**Objet : Notification de sécurité produit – GAMMA SUPII.**

**N/Réf:** /FSN N°FSN-2019-1

### GAMMA SUPII

MODELE	REFERENCE
GAMMA SUPII	Sans objet

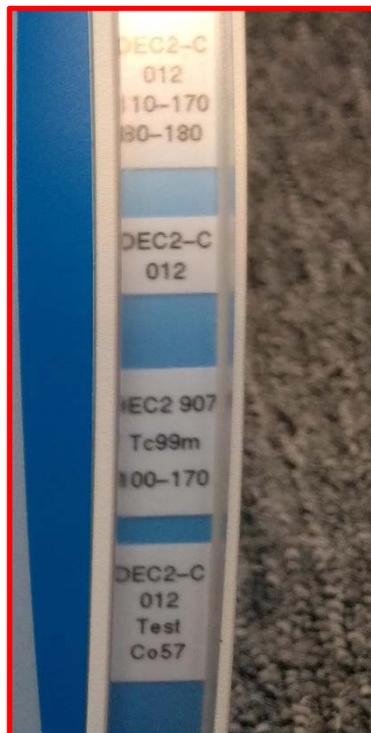
Actuellement, les boîtiers Gamma SUPII paramétrés avec plusieurs sondes sont munis d'étiquettes, dans la bande d'obturation du boîtier, permettant d'indiquer à l'utilisateur sur quel isotope la sonde a été calibrée (voir la photo ci-dessous).

Nous avons eu un retour des utilisateurs, nous signalant que ces étiquettes n'étaient pas assez visibles et leur présence non indiquée dans la notice d'utilisation.

Le risque du mauvais choix de l'isotope est un comptage plus faible ou pas de comptage. La sonde peut détecter un peu moins mais d'une manière générale, son comptage sera plus faible partout y compris sur les points d'injection, et comme la technique du ganglion sentinelle est une technique de détection relative cela ne gêne en rien la détection du ganglion sentinelle, il y aura simplement un comptage plus faible sur le ganglion sentinelle.

Après analyse, des mesures correctives, visant à diminuer le risque pour l'utilisateur de choisir la mauvaise touche, vont être mises en place. Ces mesures consistent notamment à améliorer l'étiquetage mis en place. En effet, des étiquettes vont être mises sur les touches des isotopes du lexan ( $^{99m}\text{Tc}$ ,  $^{125}\text{I}$ ,  $^{131}\text{I}$  et  $^{18}\text{F}$ ) pour indiquer quel isotope a été paramétré à la place de l'isotope habituel. De plus, Le numéro de série de la sonde sera indiqué sur une étiquette à côté de la touche concernée.

La notice d'utilisation sera modifiée pour intégrer tous ces changements (explication des étiquetages).
